Uniwersytecki Szpital Kliniczny w Poznaniu

Dotyczy: **Dostawa odczynników, materiałów zużywalnych, kontroli i kalibratorów dla laboratoriów USK w Poznaniu wraz z dzierżawą analizatorów i innych urządzeń oraz systemów wspomagających.**

Nr referencyjny nadany sprawie przez Zamawiającego: **DZP/260/2023**

WYJAŚNIENIA TREŚCI SWZ

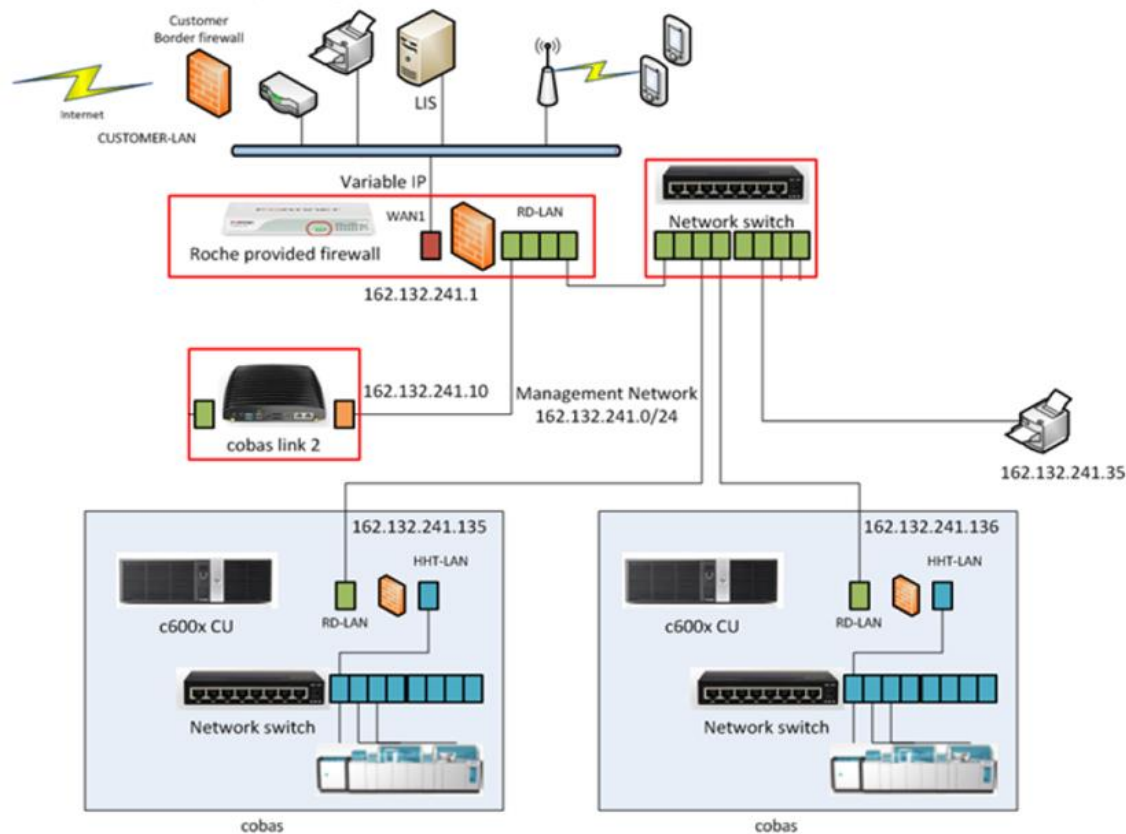
1. Analizatory oraz systemy oferowane wymagają do pracy stałego połączenia z internetem. Jest to związane z aktualizacją licencji oprogramowania, pobieraniem danych o odczynnikach, kontrolach, kalibratorach itp. Czy zamawiający udostępni w swoich zasobach sieciowych dostęp do internetu dla analizatorów oraz w/w maszyn wirtualnych? Wymagane jest połączenie z poniższymi serwerami na spacyfikowanych portach. Poniżej schemat połączeń rozwiązań diagnostycznych.

Odpowiedź: Zamawiający udostępni połączenie internetowe we wszystkich lokalizacjach według wskazanych wymagań zawartych w zapytaniu Wykonawcy.
